大間原子力発電所

敷地の地質・地質構造

(コメント回答 その9)

2019年11月29日
電源開発株式会社

大間地点における上載地層法適用の考え方

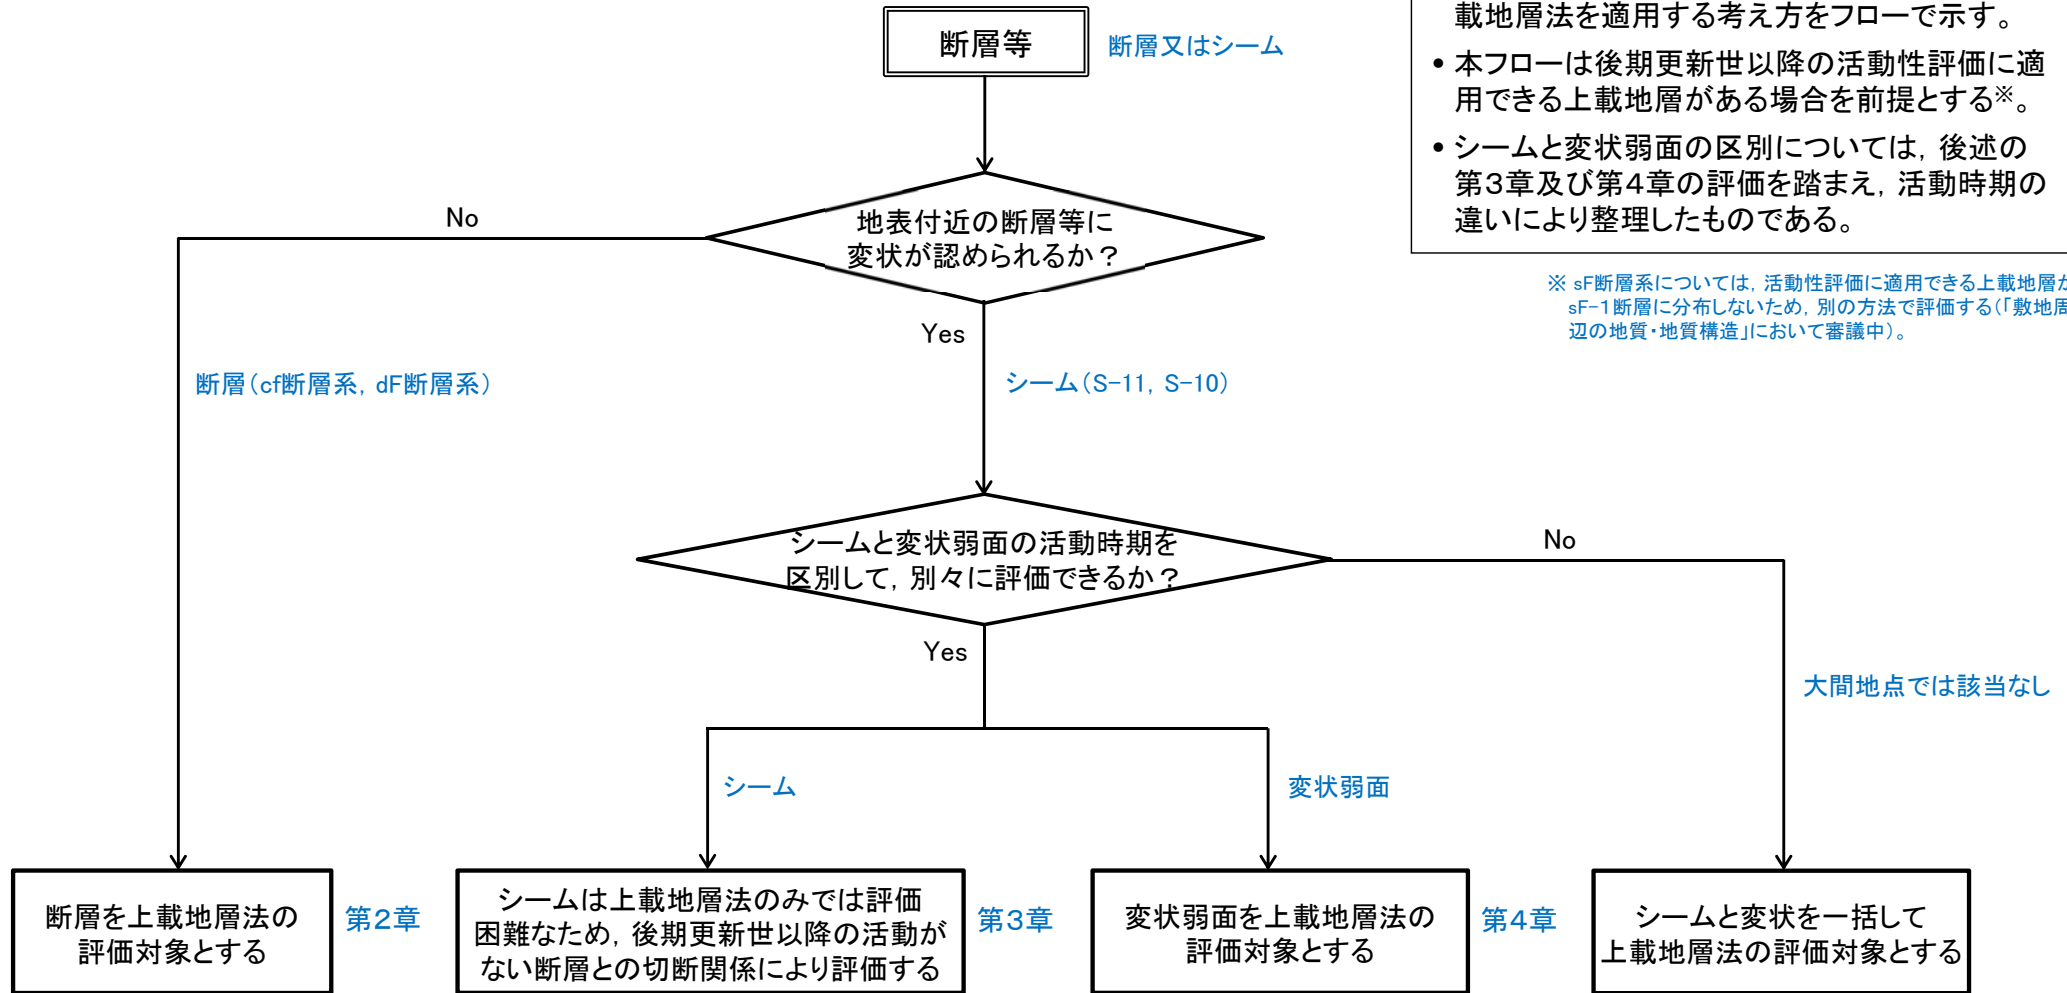
コメントNo.S2-128,130

- 変状が認められる大間地点の敷地において、断層又はシームの活動性評価を行う際に、上載地層法を適用する考え方をフローで示す。
- 本フローは後期更新世以降の活動性評価に適用できる上載地層がある場合を前提とする※。
- シームと変状弱面の区別については、後述の第3章及び第4章の評価を踏まえ、活動時期の違いにより整理したものである。

cf-3断層とM₁面段丘堆積物との関係(Tf-4トレンチ)(2/5):南側法面

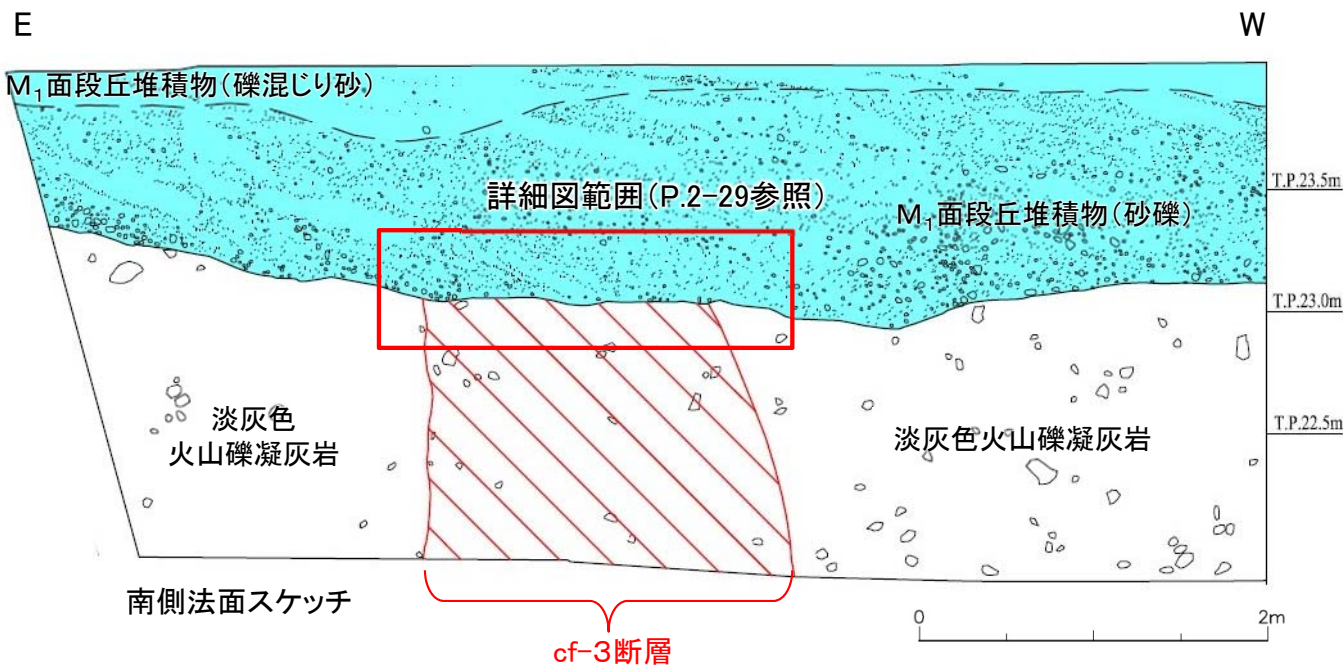
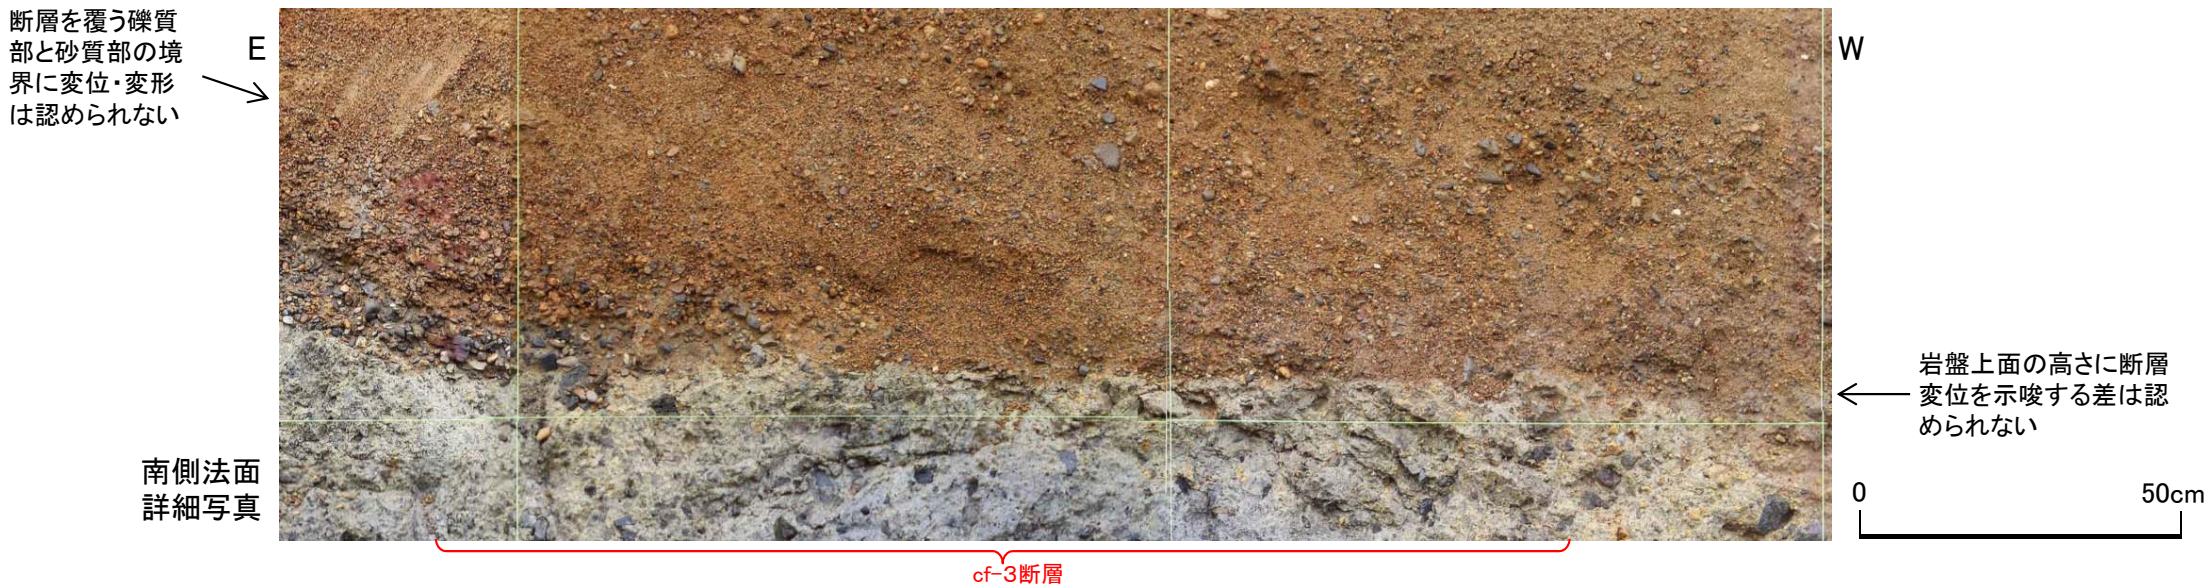
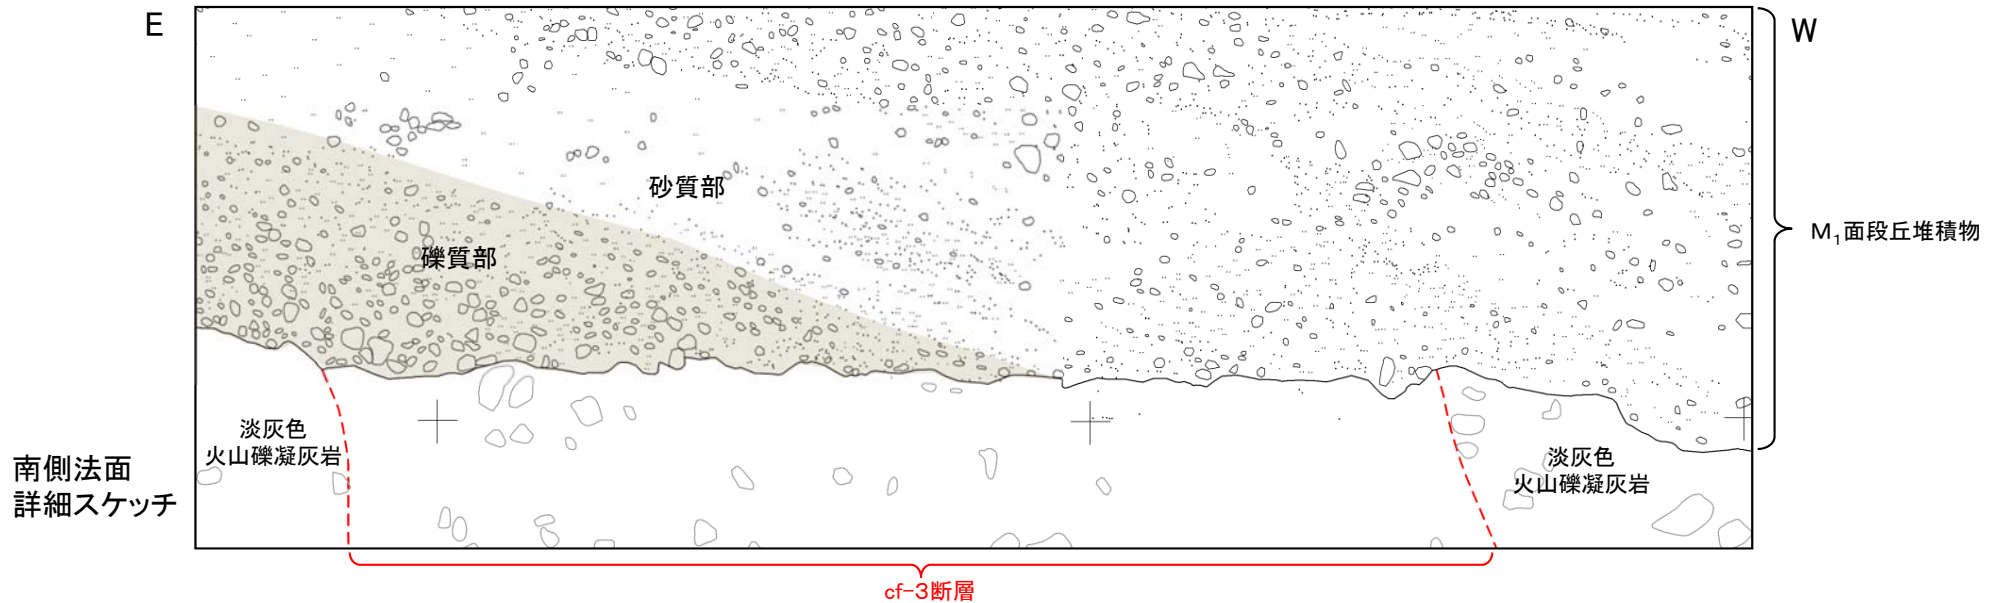
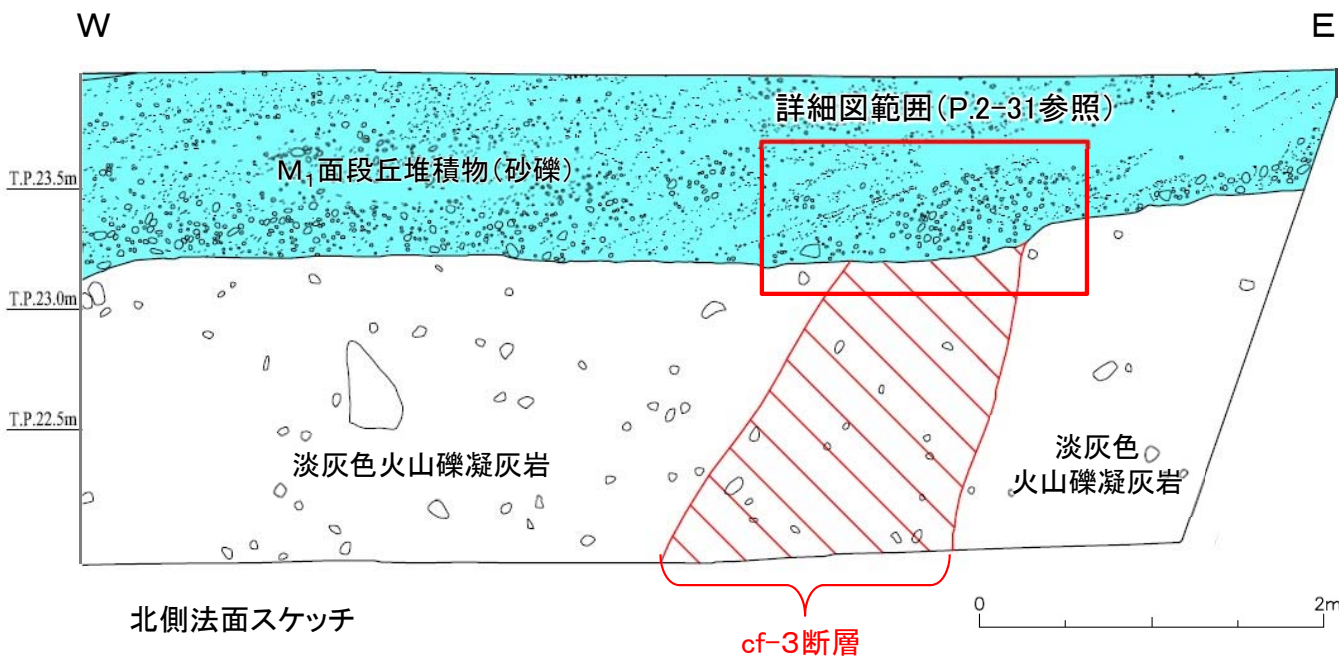
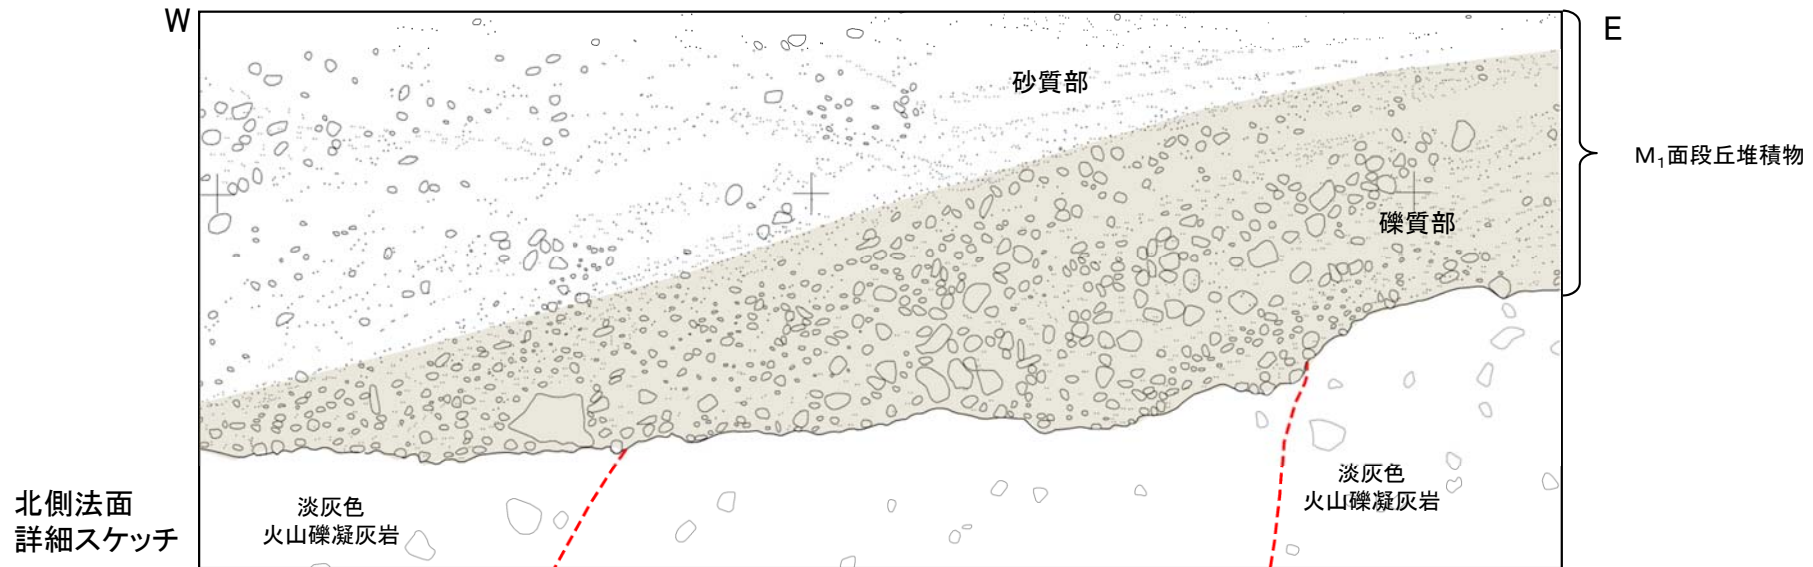
項目	No.	指摘時期	コメント内容	掲載箇所	
				本編資料	補足説明資料
cf断層系	S2-122	第700回審査会合 平成31年4月5日	cf断層系の活動性評価の代表断層の選定について、断層の諸元等から代表性を整理し説明すること。	iii, iv, 2-2,2-26, 2-32,2-58	—
dF断層系	S2-123	第700回審査会合 平成31年4月5日	dF断層系の活動性評価の代表断層の選定について、断層の諸元等から代表性を整理し説明すること。	iii, iv, 2-34,2-44, 2-45,2-56, 2-58	—
後期更新世 に生じた変状	S2-124	第700回審査会合 平成31年4月5日	第四系中の変状について、基盤岩である易国間層に変位・変形が生じているという実態等を踏まえ、評価対象を明確にして適切な名称に見直すこと。	iii, iv, 1-35, 1-36, 4-6,4-21	—
後期更新世 に生じた変状	S2-125	第700回審査会合 平成31年4月5日	変位を伴う不連続面について、新鮮部に分布するものと強風化部に分布するものとの違い、強風化部に分布するもののうち変状に関わるものと関わらないものとの違いを整理し説明すること。	1-36, 4-21,4-29 ~4-31, 4-38	—
後期更新世 に生じた変状	S2-126	第700回審査会合 平成31年4月5日	強風化部の一部で変位・変形が生じているという観察事実を基に、岩盤の風化と変位・変形が関連するものであるとするなら、岩盤の風化のプロセスを含め、強風化部の一部で変位・変形が生じるメカニズムと、それを裏付ける物的証拠を整理して説明すること。	4-2, 4-74~ 4-126	104~124
後期更新世 に生じた変状	S2-127	第700回審査会合 平成31年4月5日	重要な安全機能を有する施設の基礎底面又は側壁に露頭する可能性が考えられるシームについて、「その他のシーム」を含めて、底盤・法面の地質観察データを提示すること。	3-10	2~10
後期更新世 に生じた変状	S2-128	第700回審査会合 平成31年4月5日	総合評価のフローについて、第四系中の変状に関する評価とシームの評価を関連付けるとともに、変状に関わる断裂が発生する区間、変状に関する施工対策の有効性等も含めて規制・基準との適合性が分かるように全体の論理構成を整理して説明すること。	iii,1-37, 1-39,1-48, 3-2,4-2, 5-2,5-3	—

Tf-4トレンチでの調査の結果、cf-3断層はM₁面段丘堆積物に変位・変形を与えていないことから、後期更新世以降の活動はないと判断される。

- cf-3断層を覆うM₁面段丘堆積物基底の礫質部及び砂質部には、堆積構造を乱すような変位・変形や礫の再配列等は認められない。
- 岩盤上面の凹凸は不整合面形状を示しており、cf-3断層及び周辺岩盤の岩盤上面の高さに断層変位を示唆する差は認められない。

Tf-4トレンチでの調査の結果, cf-3断層はM₁面段丘堆積物に変位・変形を与えていないことから, 後期更新世以降の活動はないと判断される。
